Objet : **BRUXELLES. Rue des Bouchers, 7 à 9**

Demande de permis unique portant sur la modification des portes et fenêtres du rez-de-chaussée de la façade avant

Avis conforme

- La porte de gauche était initialement une baie. Elle a été modifiée en porte par **permis AVB/TP 8110 de 1862** (Convertir en portes deux fenêtres de la façade - une seule ayant été réalisée) :

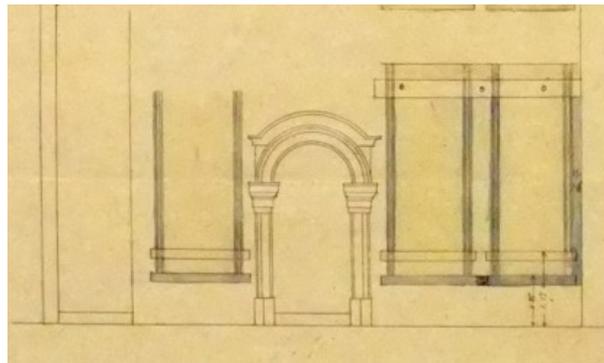
- La porte latérale étant initialement une baie (cf. AVB/TP 8110 de 1862), ce fait devrait être rappelé par l'intégration d'une allège en bois dont la hauteur sera identique à l'allège des baies existantes ;
